県では、こうした皆様のお気持ちを真摯に受け止めて、不安や懸念を払拭するため、申請者と三島市に対して、今後の実施設計の段階において、事業の検証・評価を行うことが出来るよう、5分野16項目について強く要請します。

要請事項

三島駅南口東街区市街地再開発事業に伴う地下水・環境保全・組合認可に関する 要 望 書

(参考図 P. 7、8より)

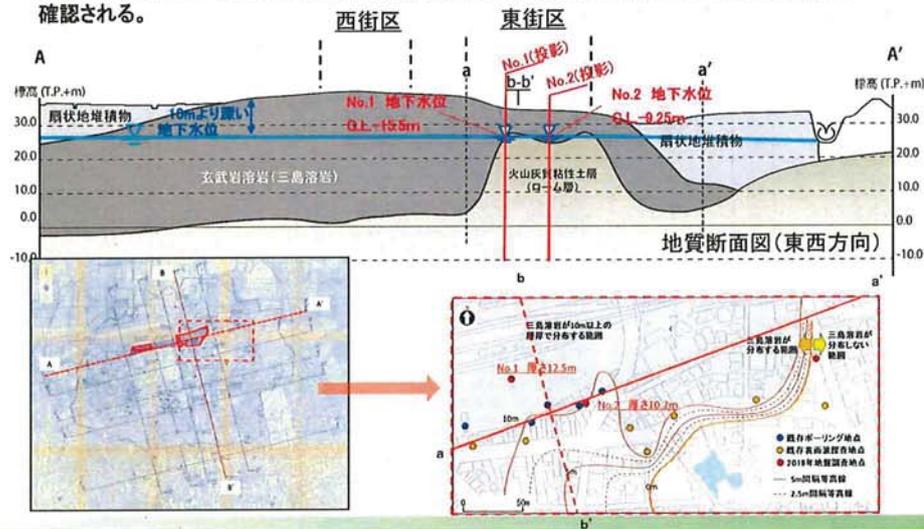
- ③ 「本事業の基本設計及び事業計画で、当該区域の地下水位が一定水位であり、掘削面の上部はドライ状態で地下水が流れていないとしている」と仮定している、「本事業施工時に被圧地下水が、さらに上昇した場合は、工事においてその対策を行う必要が発生し「地下水汚濁」の危険性が増す」、「今後発生が予想される想定外の地下水位の上昇」との指摘がされていることから、必要となる調査の実施や対策を検討することを要請します。(P. 5より)

(参考図 P. 6より)

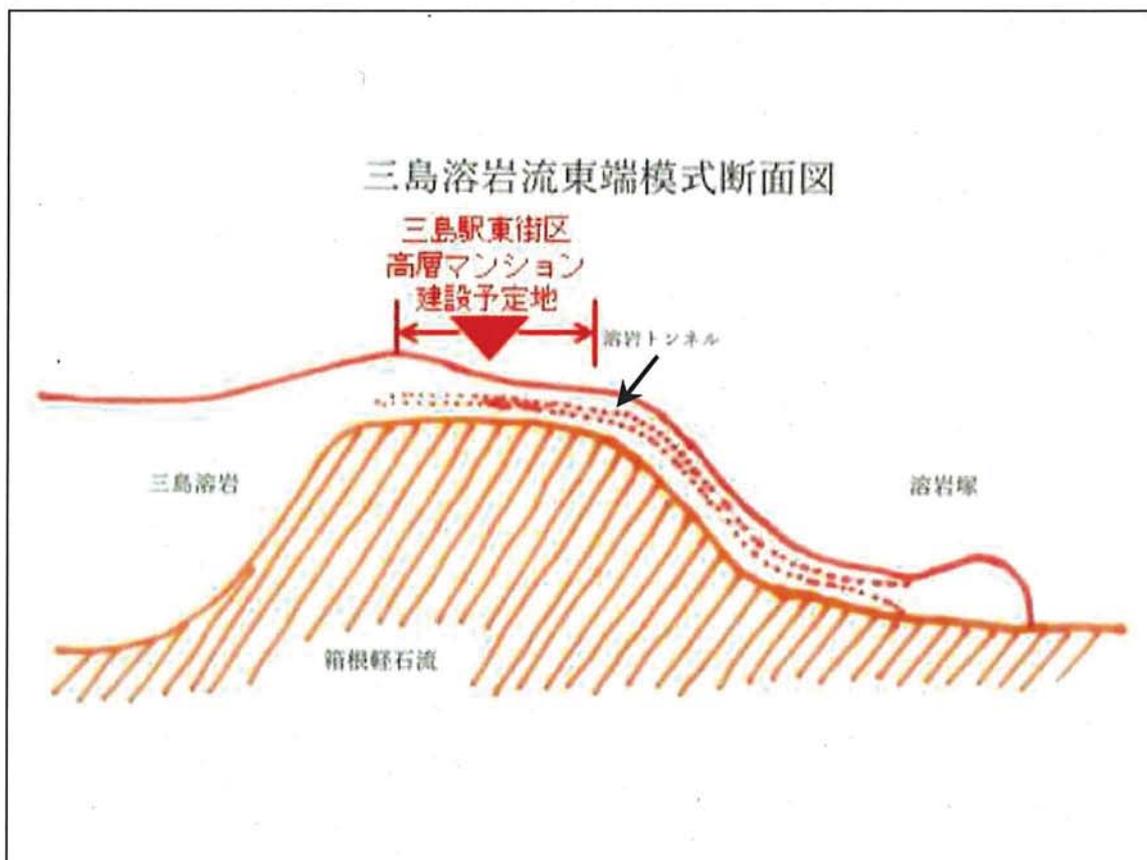
- ① 「溶岩層の厚さや性質が均一、板状でない」、「本事業地区の溶岩層中に空洞が存在し、さらにこれ以上に複雑な起伏をなす空洞の存在が指摘されており、施工時の注意・対策の必要性がある」との指摘がされていることから、必要となる調査の実施や対策を検討することを要請します。(P. 5より)

(参考図 P.14 より)

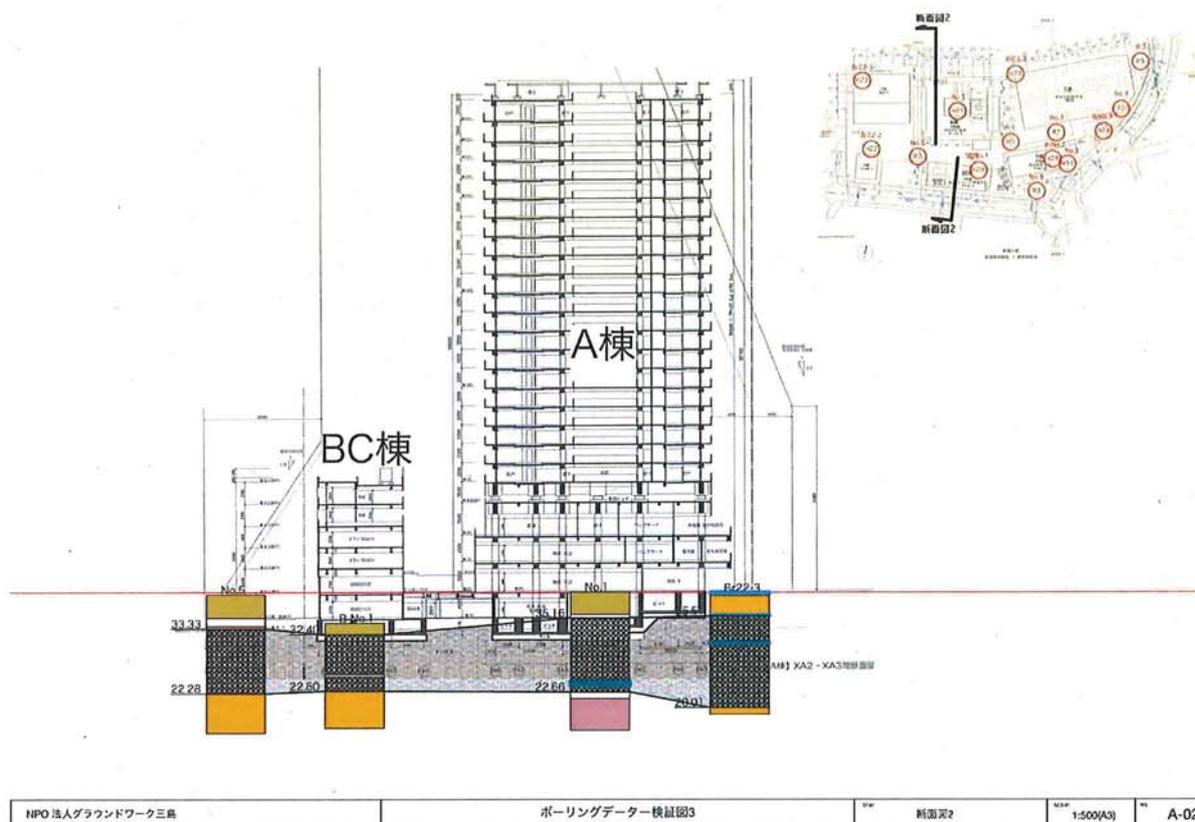
① 「本事業のうち高層マンション建設部分の地質ボーリング調査が、1箇所だけで、地下溶岩層を含む複雑な地質状態を正確に把握・認識できていない」、「設計に必要なボーリング調査を1カ所しか行っていないのは、施設建築物の安全性確保、地下水等への影響を事前に想定するために、大きな問題・欠陥があります。」との指摘がされていることから、必要となる調査の実施や対策を検討することを要請します。(P. 5、11 より)

② 「最新の本事業施設建築物の断面図上と、地盤データを重ね合わせ、建物と地盤との状況図面によると、高層マンション棟が溶岩層にかなり食い込んでいる（掘削量がほかの建物よりも多い）」、「本事業の最大の懸念・想定外の事象が生ずる可能性は、本事業の施設建築物が、世界に例を見ない、溶岩流の末端部を支持地盤として建設される高層建築物である」、「本事業の工事により、溶岩層内の微妙な地下バランスを壊すことになり、地下水の汚濁、減少が想定され、途中で工事を中止できないことから、地下水や環境に悪影響を与えたまま、「水の都・三島」は、元に戻らない悲劇を起こす可能性が高い」との指摘がされていることから、必要となる調査の実施や対策を検討することを要請します。(P.11 より)

(参考写真 P.12 より)

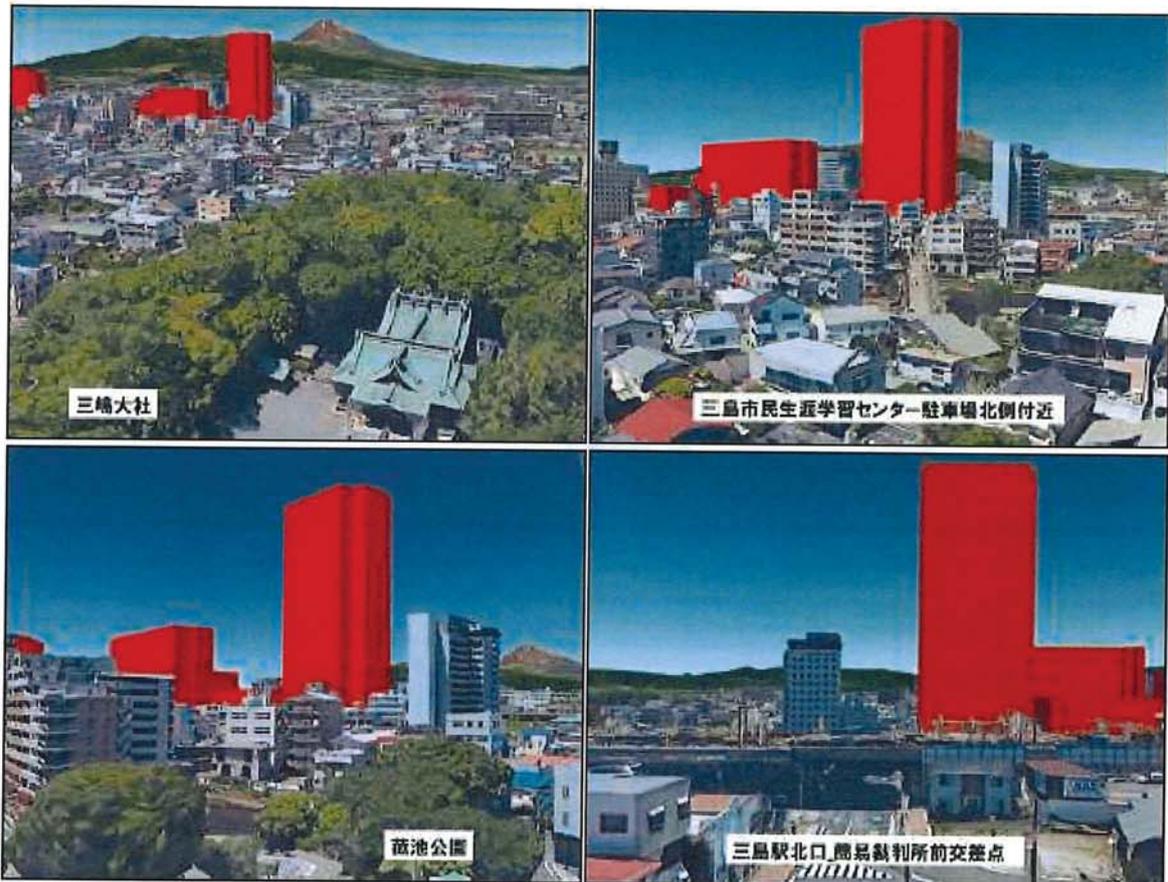
- ④ 「新しく提示された本事業の立面を、周辺の景観と合成した完成イメージ図を概観すると、どこにでも見るような、どこにでもあるような景観が生まれる。高層マンションは、景観的には平凡な形状であり、独創性や魅力など、一欠片もない」との指摘がされていることから、実施設計における詳細な検討を要請します。(P.11 より)

(参考図 P.17より)

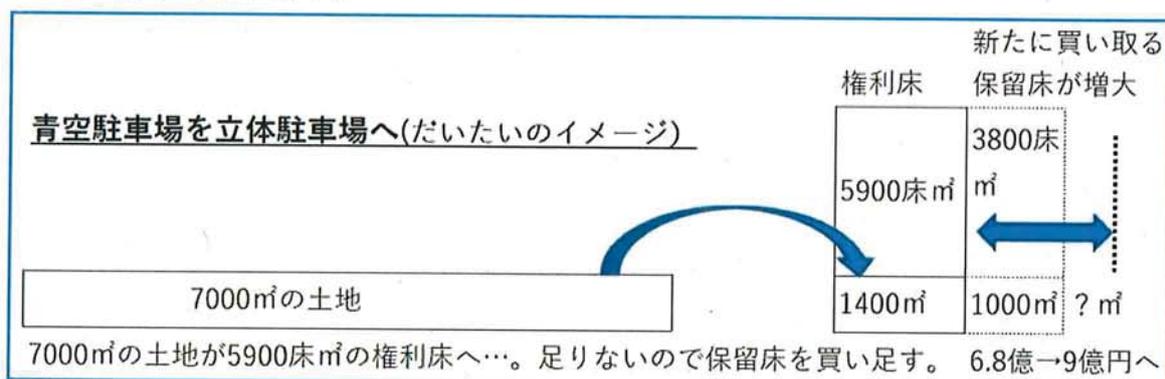
- ① 「三島市は、本事業の区域内に7,000㎡の土地を青空駐車場として保有しており、本事業における最大の地主です。その市有地が本事業後にどうなるかということ、現状の提案では約1,400㎡の相当の敷地と5,900㎡の権利床に権利変換されることとなっています。三島市は、約9億円で保留床を買い増し、結果9,639㎡の床を確保する。確保する床は、建築単価の安い駐車場ビルの床です。三島市の土地の権利変換の計画は、都市再開発法第77条第2項の「均衡の原則」に反する権利変換の扱いが前提になっています。同項では、権利変換にあたっては、権利者相互間に不均衡が生じないように、かつ、その価額と従前の価額との間に著しい差額が生じないように定めなければならないとされています。他の権利者に比べて市有地の扱いを不当に低く扱うことで事業計画を成立させているとみることができます。」との指摘があることから、権利変換計画の策定を適切に行うことを要請します。

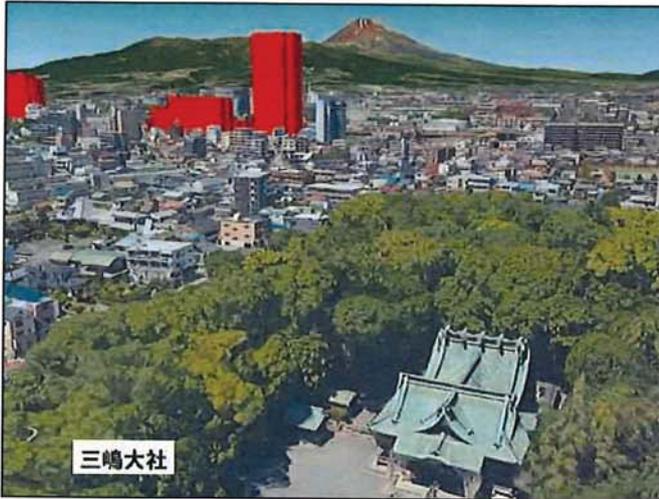
最新の本事業施設建築物の断面図上と、地盤データを重ね合わせ、建物と地盤との状況図面を作成しました。これによると、高層マンション棟が、やはり溶岩層にかなり食い込んでいる（掘削量がほかの建物よりも多い）ことがわかる。得られている地盤データから判別すると、地中内のグレーの部分が溶岩層と想定されます。 3-②

この本事業の工事により、溶岩層内の微妙な地下のバランスを壊すことになり、地下水の汚濁、減少が想定され、途中で工事を中止できないことから、地下水や環境に悪影響を与えたまま、「水の都・三島」は、元に戻らない悲劇を起こす可能性が高いと考えます。 3-②

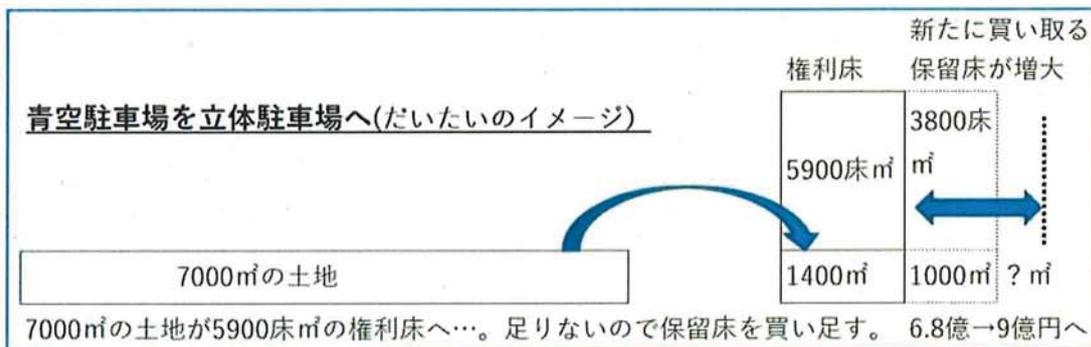
三島市は、本事業の区域内に 7,000 m²の土地を青空駐車場として保有しており、本事業における最大の地主です。その市有地が本事業後にどうなるのかという。現状の提案では約 1,400 m²の相当の敷地と 5,900 m²の権利床に権利変換されることとなっています。

三島市は、約 9 億円で保留床を買い増し、結果 9,639 m²の床を確保する。確保する床は、建築単価の安い駐車場ビルの床です。

この三島市の土地の権利変換の計画は、都市再開発法第 77 条第 2 項の「均衡の原則」に反する権利変換の扱いが前提になっています。同項では、権利変換にあたっては、権利者相互間に不均衡が生じないように、かつ、その価額と従前の価額との間に著しい差額が生じないように定めなければならないとされています。
